UFC - EDITAL CONCORRENCIA ELETRÔNICA 90004/2024_Processo nº 23067.033538/2024-15 (LABOMAR) - SOLICITAÇÃO DE ESCLARECIMENTOS

Após análise dos documentos disponibilizados no processo licitatório, e em atendimento ao item "10.3. A impugnação e o pedido de esclarecimento poderão ser realizados por forma eletrônica, pelo email impugna@proplad.ufc.br", segue pedido de esclarecimento:

8. SONORIZAÇÃO

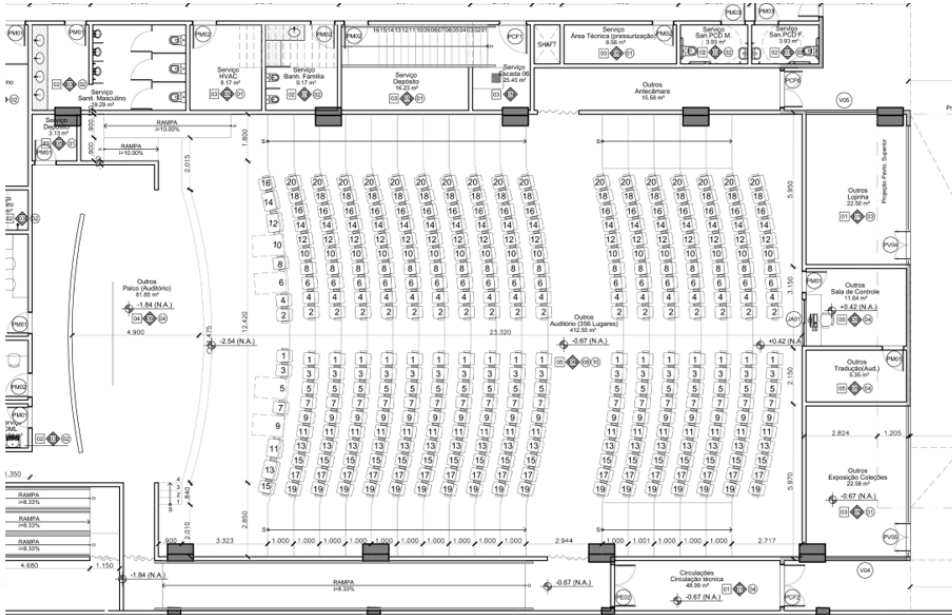
ITEM 10: Ao analisar o documento "caderno de encargos", é previsto sonorização no equipamento a ser construído, no entanto, não encontramos nenhum item que remunere tal serviço na planilha orçamentária. Segue a imagem abaixo.

8. SONORIZAÇÃO

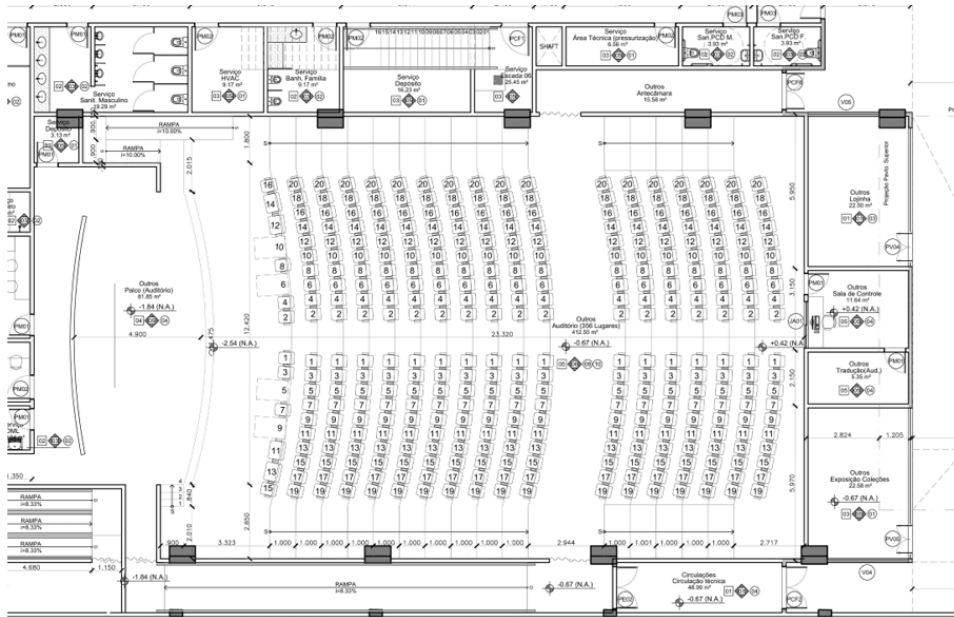
ITEM 10: Ao analisar o documento "caderno de encargos", é previsto sonorização no equipamento a ser construído, no entanto, não encontramos nenhum item que remunere tal serviço na planilha orçamentária. Segue a imagem abaixo.

8. SONORIZAÇÃO

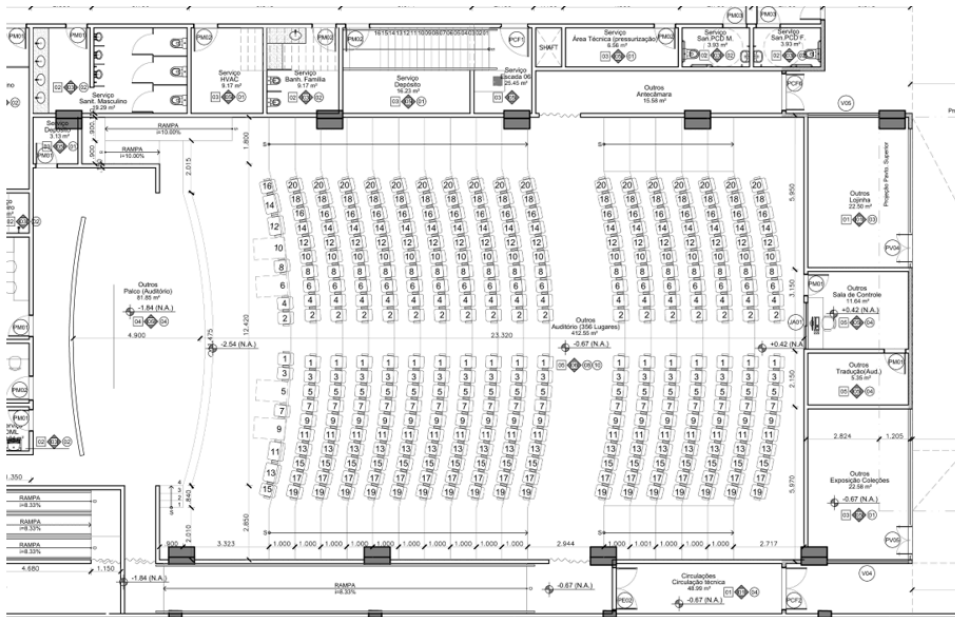
ITEM 10: Ao analisar o documento "caderno de encargos", é previsto sonorização no equipamento a ser construído, no entanto, não encontramos nenhum item que remunere tal serviço na planilha orçamentária. Segue a imagem abaixo.

8. SONORIZAÇÃO

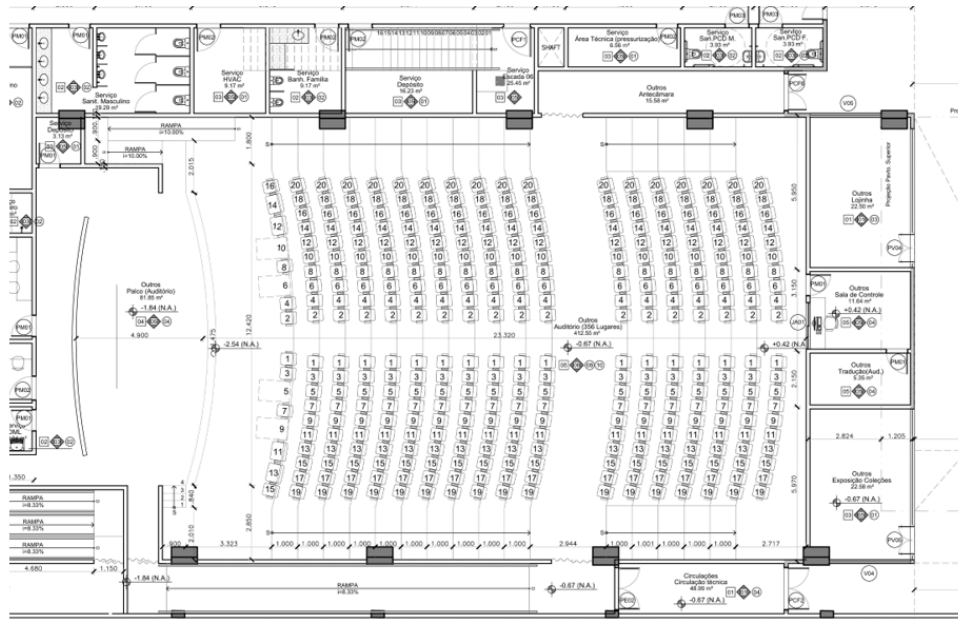
ITEM 10: Ao analisar o documento "caderno de encargos", é previsto sonorização no equipamento a ser construído, no entanto, não encontramos nenhum item que remunere tal serviço na planilha orçamentária. Segue a imagem abaixo.
